Panamá, 26 de septiembre de 2024

En atención a su solicitud de primera información aclaratoria mediante Nota Formato EIA-FEVA-011 DRPM 588-2024 notificada el 10 de septiembre de 2024, al Estudio de Impacto Ambiental (EsIA), Categoría I, del proyecto denominado PARK ELEVEN, promovido por la sociedad DESARROLLO LV11, S.A. presentamos a su consideración las respuestas correspondientes siguiendo el mismo orden:

Anexo N° 3
Informe Geotécnico Actualizado y Cálculo
de Volúmenes de Excavación

PLANTA GENERAL DE MOVIMIENTO DE TIERRA

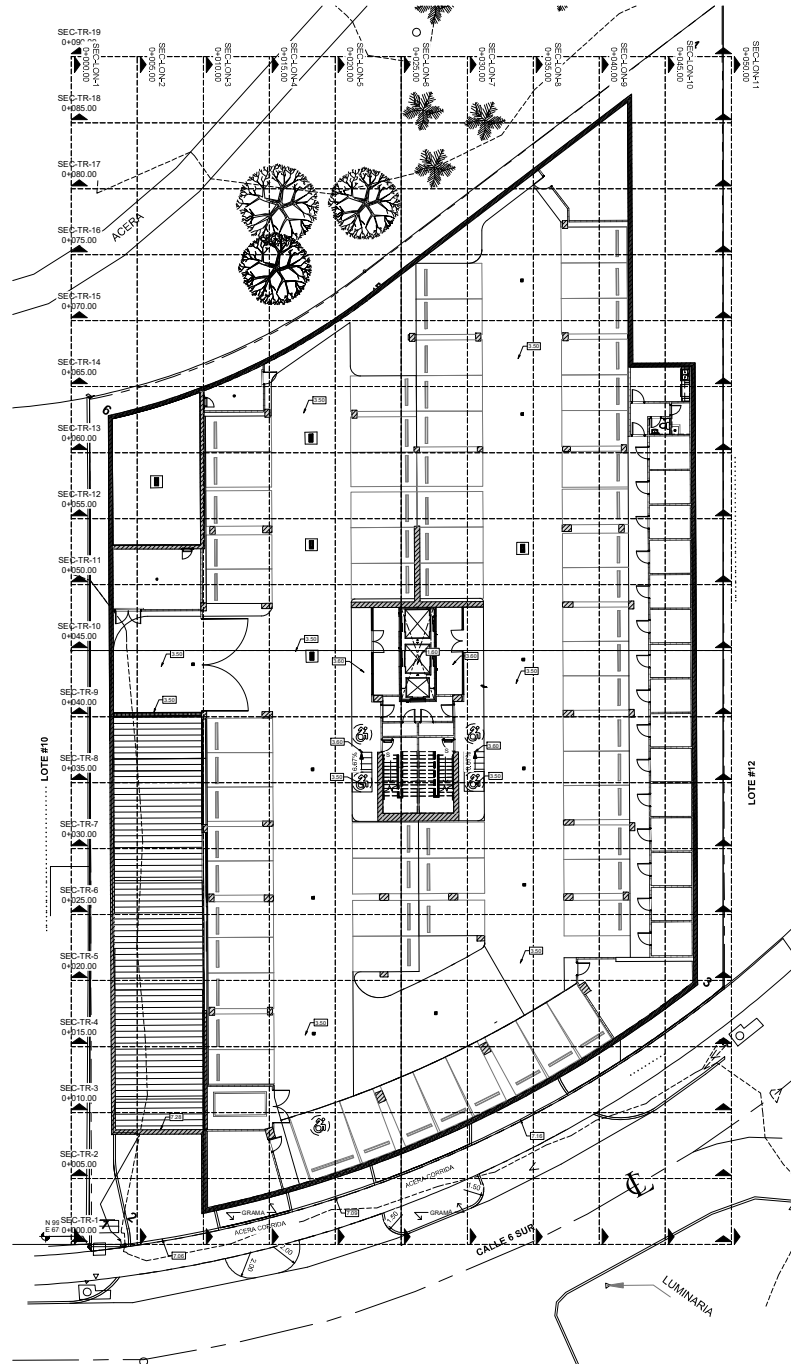
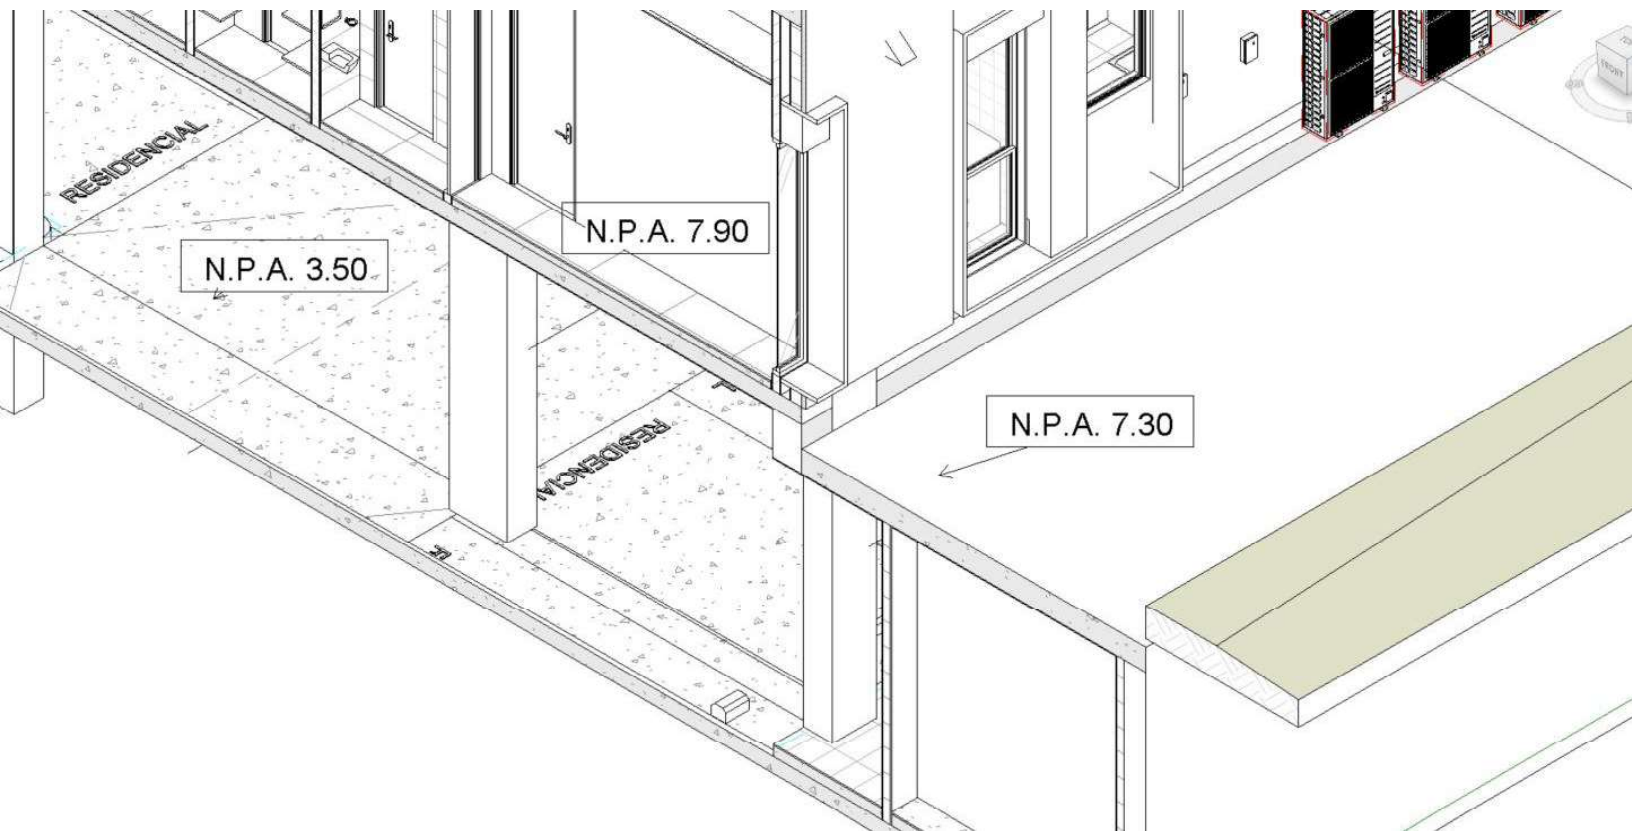
- 2.1 Para las actividades constructivas (Excavaciones, nivelación y compactación), presentar todo lo referente a la metodología de excavación a utilizar, volumen a extraer, sitio de disposición temporal y final, así como la ruta de traslado del desecho sólido a generarse. Detallar si requerirán material para relleno, indicar volumen. Hacer los ajustes necesarios en cuanto a los posibles impactos ambientales y las medidas en el Plan de Manejo Ambiental tomando en consideración los niveles freáticos durante la etapa de construcción.

La cota inicial será aproximadamente 3.50 msnm o según el levantamiento topográfico realizado. La cota final se definirá con base al diseño final del proyecto, tendrá varios niveles de profundidad, pero la cota máxima excavar será aproximadamente 7.30 msnm. Se estima el volumen total a excavar en 10,536 m³. El material extraído será tierra.

| RESUMEN DE MOVIMIENTO DE TIERRA | |
|---------------------------------|--------------|
| VOLUMEN DE CORTE PROMEDIO | 10,536.86 M3 |
